Erläuterungsbericht zu den wasserrechtlichen Tatbeständen

mit 1. Tektur vom 27.09.2018

Staatsstraße 2240
Erlangen - Eschenau

Verlegung bei Dormitz

Bild 3 - Standort RRB 1

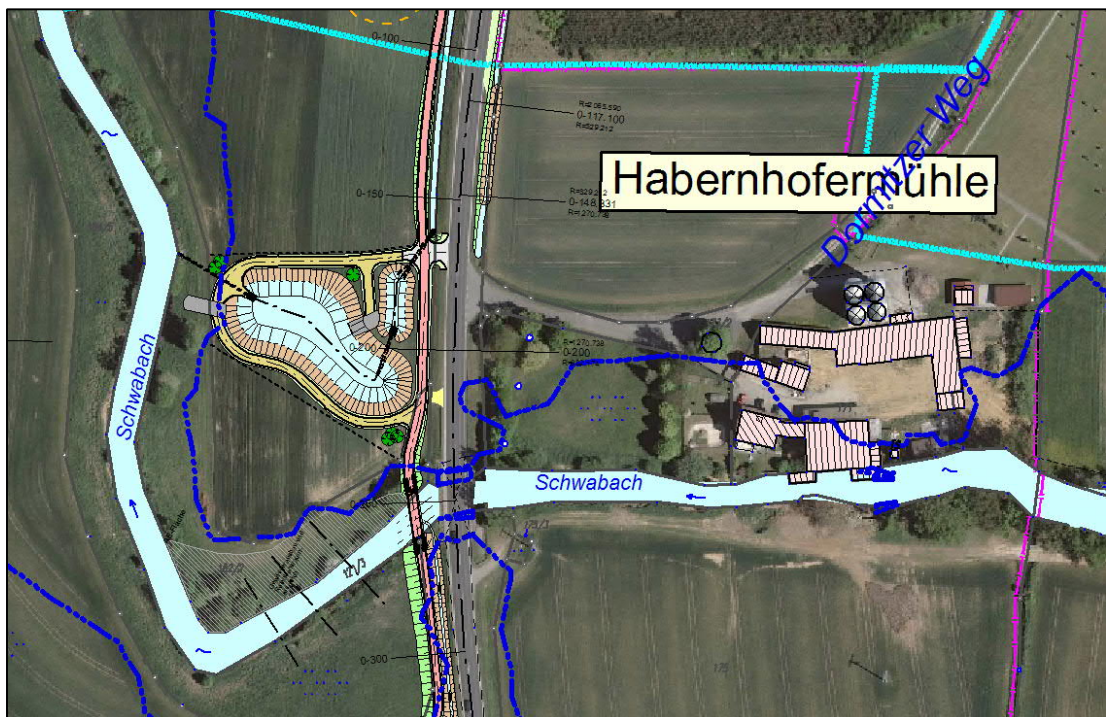
Die Berechnung¹⁰ ergibt ein Rückhaltevolumen für das RRB 1 von $V_{\text{erf}} = \del{612} 750 \text{ m}^3$ (gew. $\del{620} 750 \text{ m}^3$). Der Flächenumgriff für das RRB1 wird nicht verändert. Die Vergrößerung des Rückhaltevolumens wird erreicht durch Absenkung der Dauerstauhöhe um 15 cm. Dadurch erhöht sich das Rückhaltevolumen auf ca. 750 m^3 . Die Dauerstautiefe beträgt dann ca. $1,75 \text{ m} > 1,50 \text{ m}$ ¹¹. Die erforderliche Oberfläche A für das Absetzbecken beträgt entsprechend RAS-Ew 2005, Ziff. 1.4.7.1:

$$A_{\text{erf}} = 0,4 \times Q \quad \text{mit } Q = r_{15,1} \times A_u = 114,4 \text{ l/s}\cdot\text{ha} \times \del{2,265} 2,762 \text{ ha} = \del{259} 316 \text{ l/s}$$

$$A_{\text{erf}} = 0,4 \times \del{259} 316 \text{ l/s} = \del{104} 126 \text{ m}^2 < A_{\text{vorh}} = 190 \text{ m}^2$$

Bild 4 – Standort LFA 1

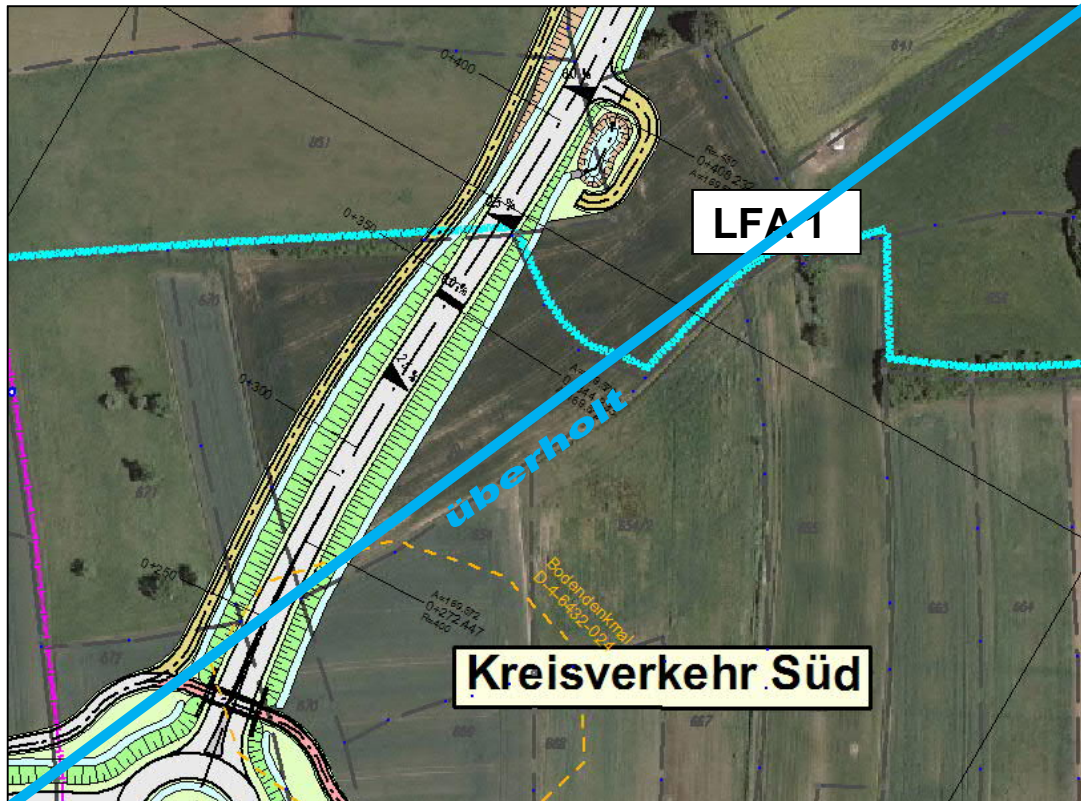
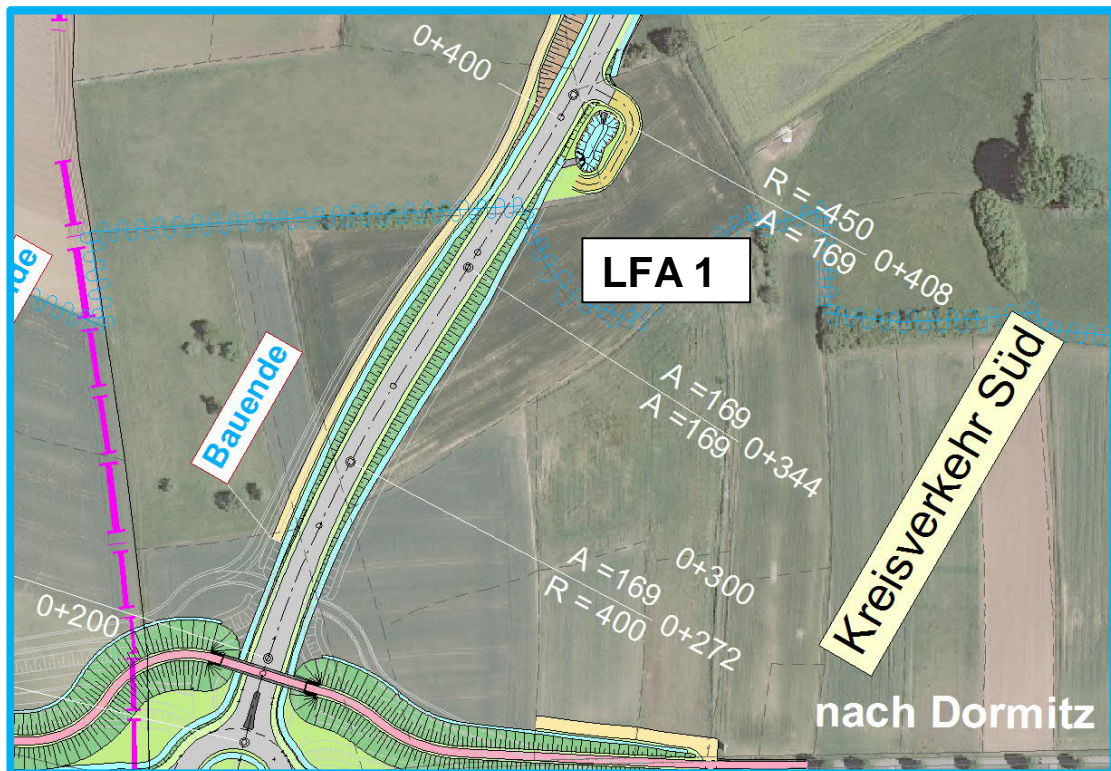
Fahrbahn:	4.400 4.500 m ²
Bankett:	1.650 1.700 m ²
Böschung:	4.500 5.550 m ²
WW wassergeb.:	1.600 600 m ²
WW (Grünweg):	450 m ²
Mulde/Grünfläche:	4.500 m ²

Der Leichtflüssigkeitsabscheider erhält ein Rückhaltevolumen von ca. ~~30~~ **35** m³. Dies entspricht dem Fassungsvermögen eines Tanklastzuges einschließlich Löschmittel. Die **Mindestwassertiefe beträgt 2 m**.

$$A_{\text{erf}} = 0,4 \times Q \quad \text{mit} \quad Q = r_{15,1} \times A_u = 114,4 \text{ l/s} \cdot \text{ha} \times ~~0,812~~ **0,807** \text{ ha} = ~~93~~ **92** \text{ l/s}$$
$$A_{\text{erf}} = 0,4 \times ~~93~~ **92** \text{ l/s} \sim 40 \text{ m}^2 < A_{\text{vorh}} = ~~90~~ **115** \text{ m}^2 > A_{\text{min}} = 40 \text{ m}^{2(15)}$$

Bild 10 – Retentionsräume (grün = Retentionsraumverlust;
rot = Retentionsraumausgleich)

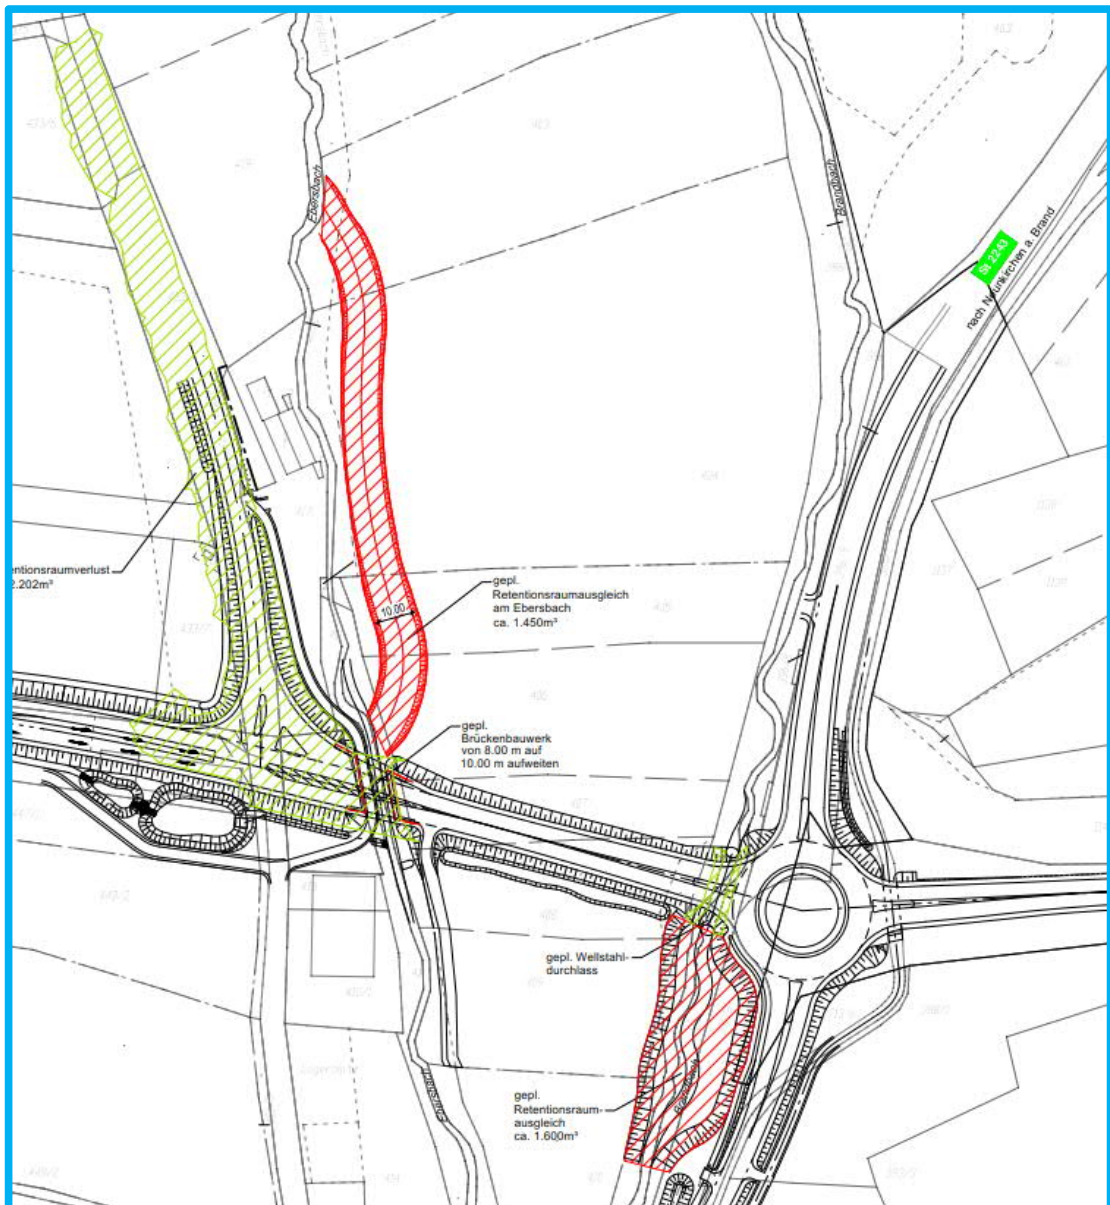
Der in Bild 10 dargestellte Retentionsraumverlust wurde über das digitale Geländemodell des Gutachters ermittelt. Durch die vorgenannten Maßnahmen entsteht ein Retentionsraumgewinn von 850 m^3 , der die Hochwassersituation gegenüber dem Bestand sogar verbessert.
